Comisión  
Nacional  
de Energía

**INFORME A PETICIÓN DE LA D.G.E. EN RELACIÓN CON  
LA SOLICITUD DEL OPERADOR DEL SISTEMA DE  
INCLUSIÓN DE DETERMINADAS INSTALACIONES EN LA  
RED DE TRANSPORTE**

**Figura 1:** Características servicios auxiliares de C.N.Trillo. (Fuente REE)

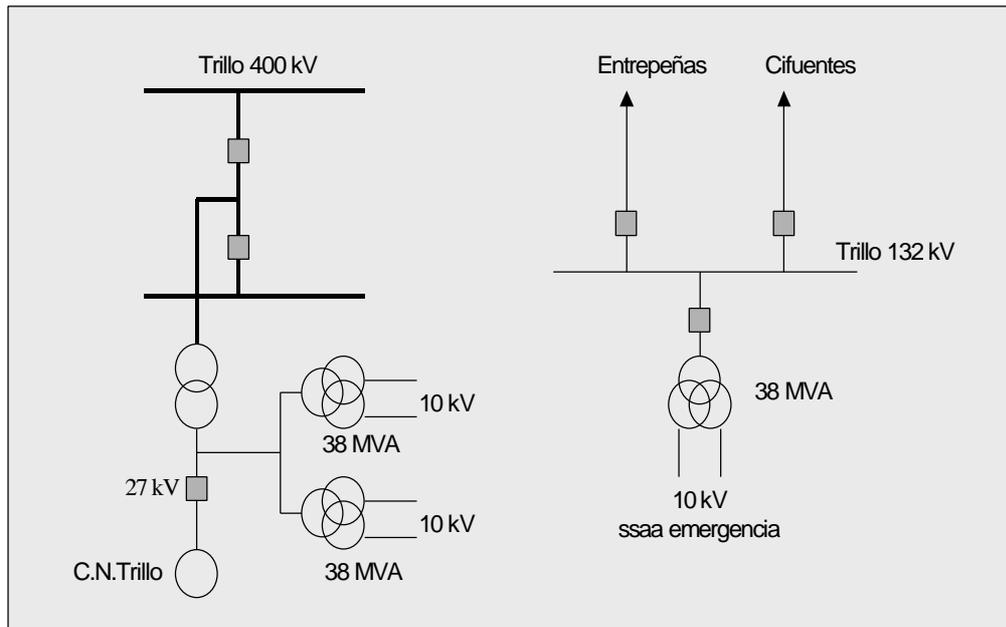
Actualmente la C.N. Trillo en condiciones normales de explotación alimenta sus servicios auxiliares desde la salida de grupo a 27 kV estando separado del mismo mediante el interruptor de grupo, tal como se muestra en la figura 1. Esto

permite la alimentación de los servicios auxiliares desde el nivel de 400 kV estando desacoplada la central.

Los servicios auxiliares de la central, en condiciones normales de explotación, con central acoplada, son del orden de 70 MW y 55 MVA<sub>r</sub>, siendo tomados del nivel de 400 kV a través de dos transformadores 27/10/10 kV de 38 MVA cada uno.

Otra vía de alimentación de auxiliares, al menos parcial, es a través de un transformador de 38 MVA 132/10/10 kV que conecta los servicios auxiliares con las centrales del alto Tajo a través de dos líneas de 132 kV a Cifuentes y Entrepeñas.

Existen a su vez, cuatro grupos diesel de salvaguardia y otros cuatro grupos diesel de emergencia. Estos últimos entran como redundancia de los de salvaguardia.

El consumo de servicios auxiliares para alcanzar la condición de parada segura de la central es de aproximadamente 10 MW.

Si por cualquier motivo dispara el grupo, entran de forma automática los grupos diesel dando los servicios auxiliares necesarios para mantener la central en parada segura (10 MW). Existe también la posibilidad, a través del 132 kV, de recibir tensión y tener redundancia con los grupos diesel de salvaguardia y emergencia para mantener la central en parada segura. En estas condiciones la central permanecería en espera de recibir tensión de 400 kV para poder arrancar el grupo y posteriormente acoplarse a la red.

Los grupos diesel y la alimentación de 132 kV no son suficientes para arrancar el grupo, debido al consumo necesario para arrancar las bombas principales.

Además en casos especiales se puede producir el aislamiento del grupo sobre sus servicios auxiliares mediante la apertura de los interruptores de 400 kV, manteniéndose cerrado el interruptor de máquina en 27 kV. En estas condiciones puede permanecer varias horas (entre 2 y 6) hasta recibir tensión en 400 kV. A partir de ese momento estaría en condiciones de acoplarse a la red.

**Primera.** En caso de un cero de tensión, un objetivo básico ha sido el alimentar cuanto antes los servicios auxiliares de las centrales nucleares para garantizar su seguridad. Desde este punto de vista de la seguridad, no hay duda de que, la alimentación actual de los servicios auxiliares para lograr una parada segura, es más que suficiente.

**Segunda.** Además, en cuanto a la garantía de transferencia de alimentación de los servicios auxiliares desde 400 kV a la nueva tensión de 220 kV, en condiciones normales de explotación parece suficientemente robusta la actual alimentación mediante cuatro líneas a 400 kV, la red de 132 kV, así como directamente de la central. Si por mantenimiento es preciso trabajar en el transformador de máquina, la operación se puede realizar como hasta ahora ha venido produciéndose, con la central parada por recarga de combustible.

**Tercera.** Con la garantía cubierta en cuanto a su parada segura, el posibilitar el arranque simultáneo de la totalidad de los servicios auxiliares alimentados por energía hidroeléctrica va un paso más allá, y tiene sentido si se pretende que la central nuclear sea origen de tensión en la reposición del servicio. Esto representa un cambio en la óptica tradicional en la que normalmente se ha venido considerando que las centrales nucleares en los procesos de reposición, por cuestiones de seguridad, deben de acoplarse a la red cuando ésta sea capaz de mantener una tensión estable.
